改善箇所説明図

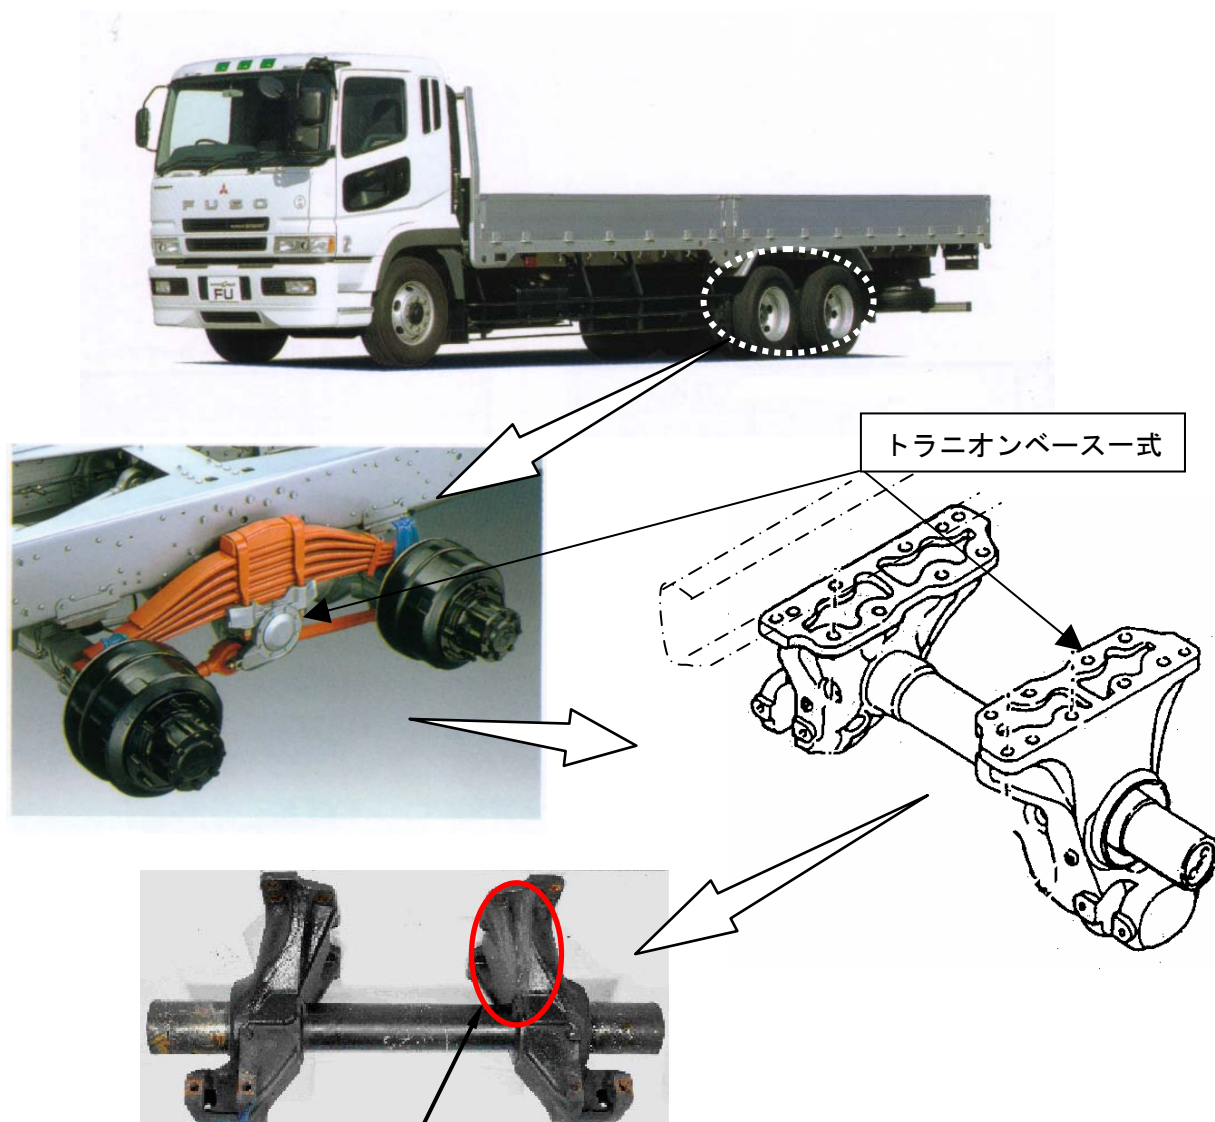
基準不適合発生箇所

後2軸大型トラック（後々軸：非駆動軸車）の緩衝装置において、後軸のトラニオンベースの強度が不足しているため、最小旋回走行時に発生する応力等により、当該ベースに亀裂が発生するものがある。そのため、そのままの状態で使用を続けると亀裂が進行し、最悪の場合、当該ベースが破損し、走行不能となるおそれがある。

改善措置の内容

全車両、対策トラニオンベース式に交換する。

注：□は、交換部品を示します。
